Ministero dell'Ambiente e della Sicurezza Energetica

Commissione Tecnica PNRR - PNIEC

Parere n. 247 del 14/12/2023

Progetto	Impianto fotovoltaico denominato "EG Pascolo - Bando" da realizzarsi in comune di Argenta e Portomaggiore (FE) di potenza nominale 92,7 MWp collegato alla RTN ID_VIP: 9054
Proponente	EG Pascolo S.r.l.

Figura 10 - Cronoprogramma impianto SE (22 mesi) ed FV Pascolo (13 mesi)

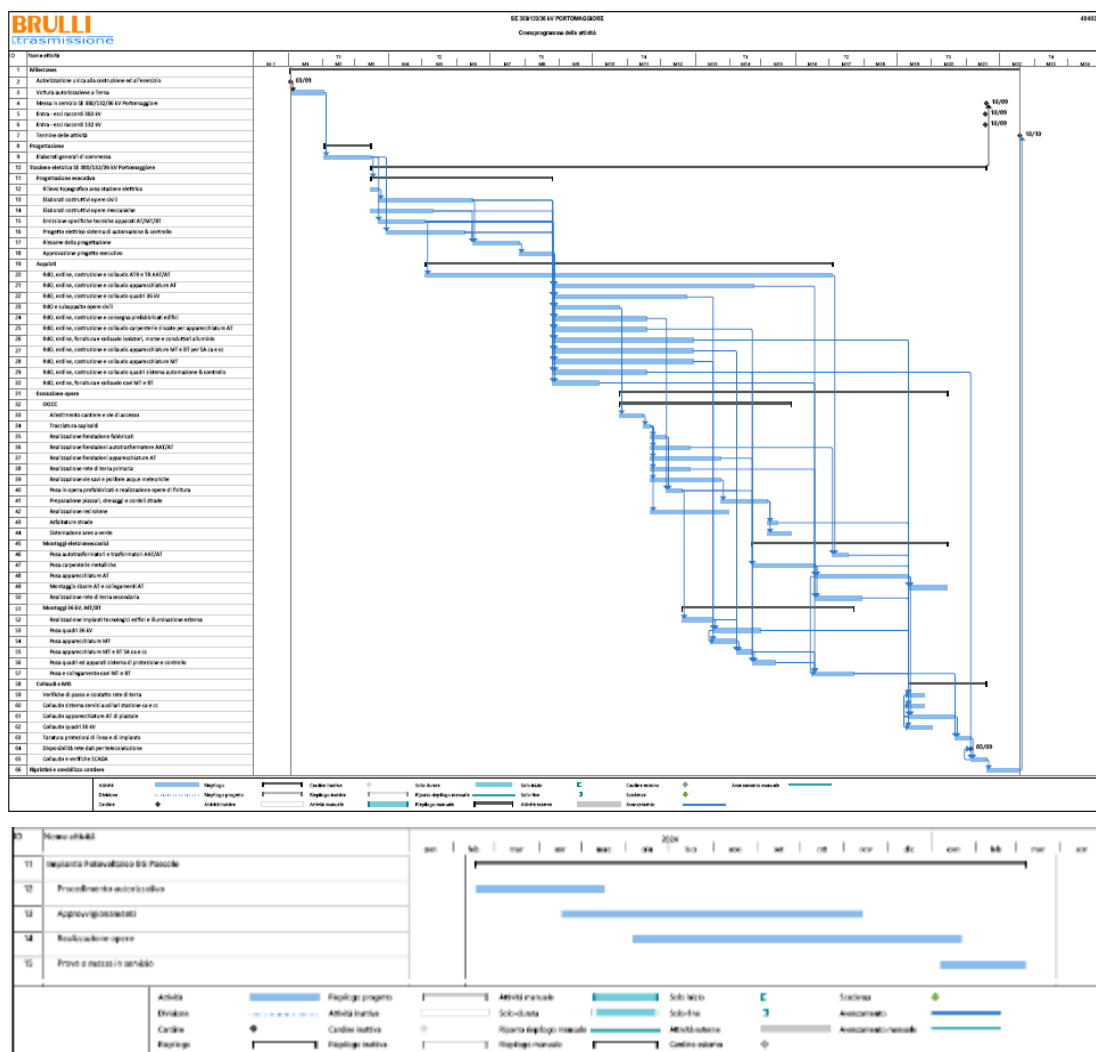
La Commissione, valutata la presenza di un Osservatorio Astronomico a distanza inferiore a 15 km dalla SE come dichiarato dal Proponente e tenuto conto delle osservazioni presentate dagli enti interessati sulla necessità di minimizzare l'impatto luminoso, prescrive che l'illuminazione della SE ed in particolare le torri faro rispettino le condizioni previste dalla Delibera di Giunta Regionale n. 1732/2015 (**Condizione Ambientale n. 1, lett. d)**.

Figura 11 – Dislocazione impianti fotovoltaici/agri-voltaici EG Pascolo (fonte arcgis.com) area buffer 5 km.

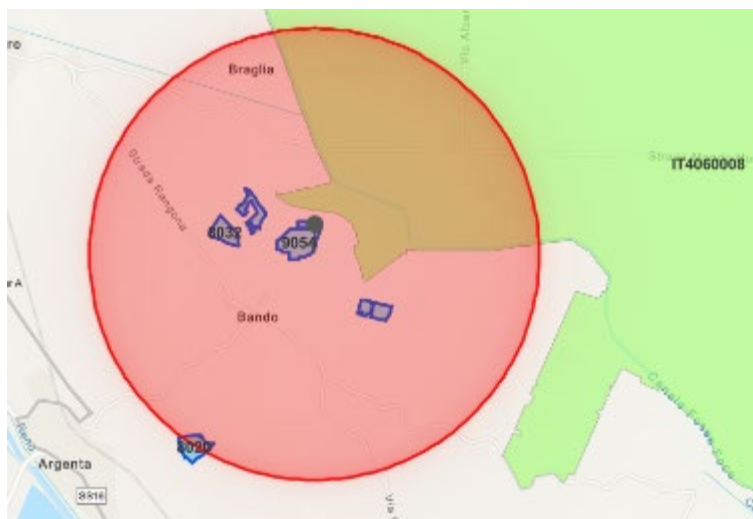
Da una verifica effettuata dalla Commissione è stato possibile verificare la dislocazione degli impianti esistenti ed in fase di autorizzazione nell'area dell'impianto in oggetto e le distanze effettive da questo. Nella cartografia di seguito prodotta si evidenziano tutti gli impianti fotovoltaici ed agri voltaici presenti nella zona di interesse, **evidenziando in particolare gli impianti posti a circa 5 km** da quello in oggetto.

La figura 11 mostra che gli impianti **in corso di autorizzazione** presenti nel buffer di 5 km dall'impianto EG Pascolo (ID9054) in oggetto **sono due**; 1) EG Colombo (ID8020) di potenza pari a 19.3 MW_p a 5.04 km di distanza e 2) EG Dante (ID8032) di potenza pari a 19 MW_p posto a 2.07 km di distanza.
